უნივერსალური მაღაზიის შენობა
ქ.თბილისი, იასონ ლორთქიფანიძის ქ.№14
ს.კ 01.19.18.004.067
მისაწვდომობის პროექტი

საქართველოს მთავრობის 2016 წლის 28 იანვარის №41
დადგენილებასთან ტექნიკური რეგლამენტის შენობა-ნაგებობის
უსაფრთხოების წესების დამტკიცების თაობაზე შესაბამისობის
ანალიზი

„ტექნიკური რეგლამენტი - მისაწვდომობის ეროვნული სტანდარტები“
არქიტექტურული, სანებართვო დოკუმენტაციის შესაბამისობა

სავაჭრო ობიექტი
ქ.თბილისი, იასონ ლორთქიფანიძის ქუჩა #14
ს.კ 01.19.18.004.067

სართულის გეგმა
მ 1:100

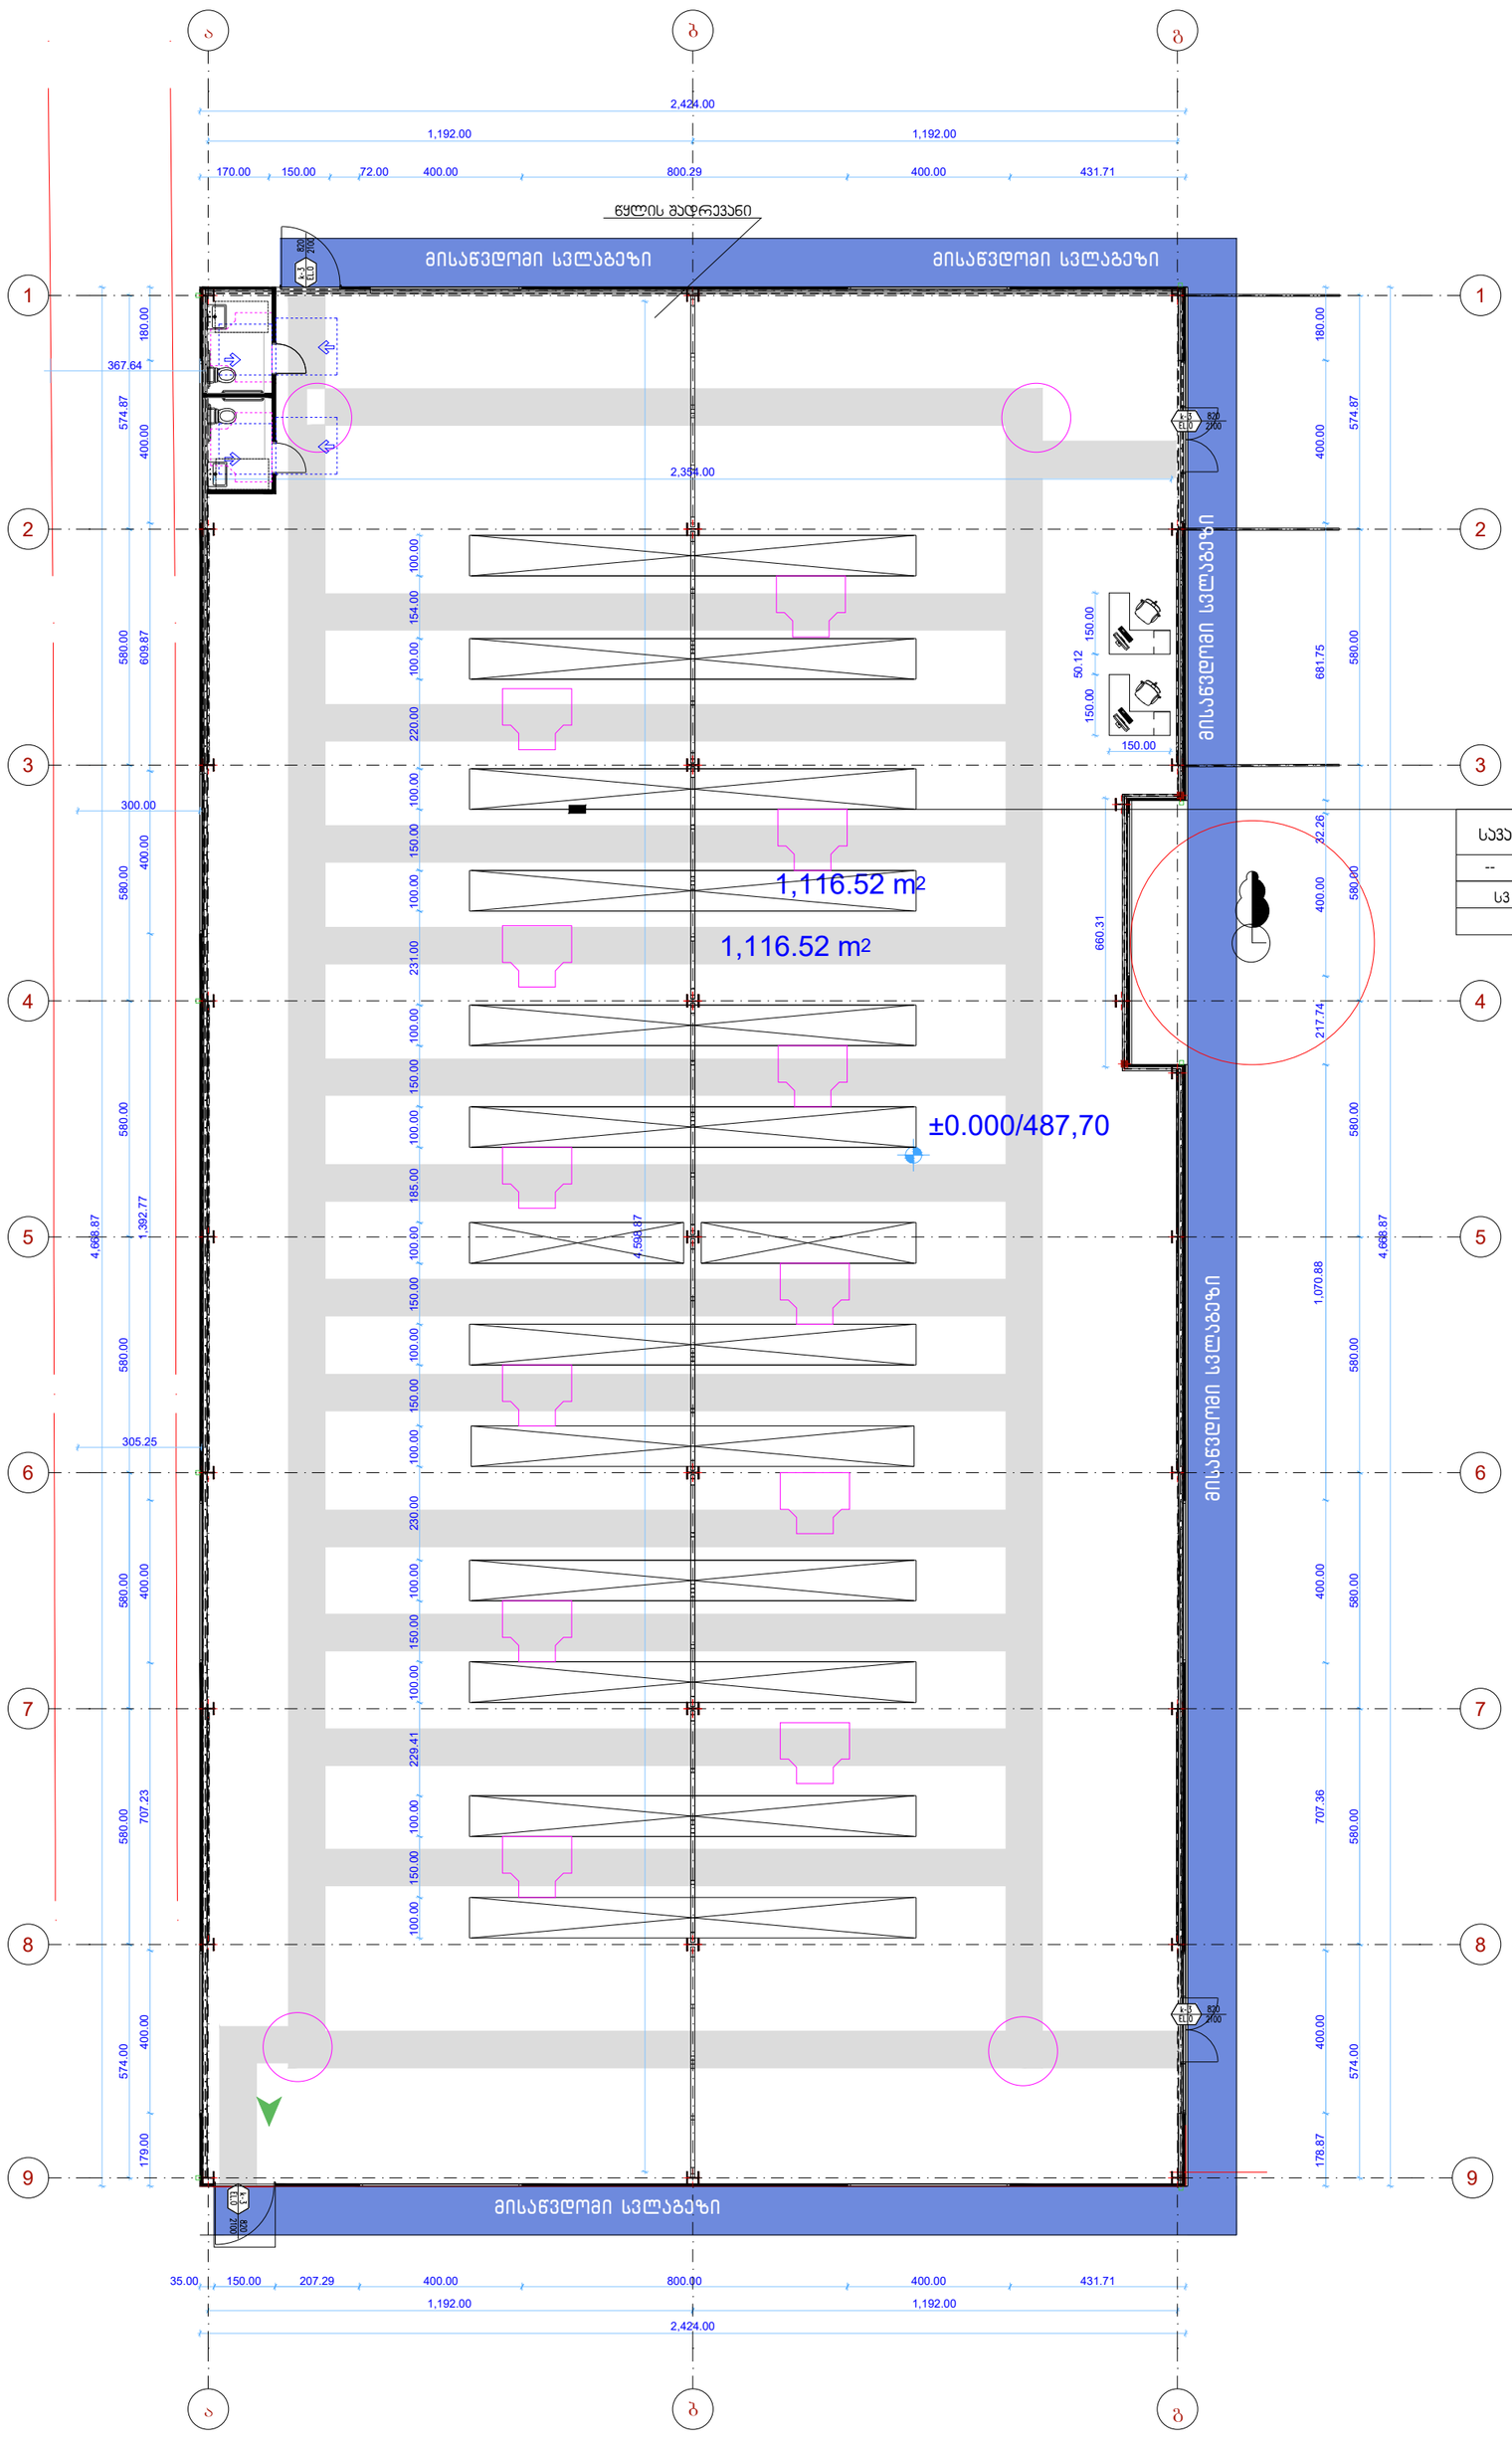
შენიშვნა

. იატაკის ზედაპირები უნდა იყოს მდგრადი, მყარი, და არასასრიალო და უნდა შეესაბამებოდეს 302-ქვეთავს, იატაკის ზედაპირებზე დონის ცვლილება უნდა შეესაბამებოდეს 303-ე ქვეთავს

. ავტომატურად მოძრავი კარი უნდა შეესაბამებოდეს 404.3 ქვეთავის მოთხოვნებს

. საკონტაქტო დოკუმენტაციის ცვლილება ან მშენებლობის დროს განხორციელებული რაიმე სახის ცვლილება,რომელიც იქნება ალნიშნულ არქიტექტურულ პროექტთან შეუსაბამო, ავტომატურად გამოიწვევს წარმოდგენილი შეფასების გაუქმებას, ასევე გახდის არქიტექტურული პროექტის კორექტებას და ახალი სამშენებლო ნებართვის მილების აუცილებლობას.
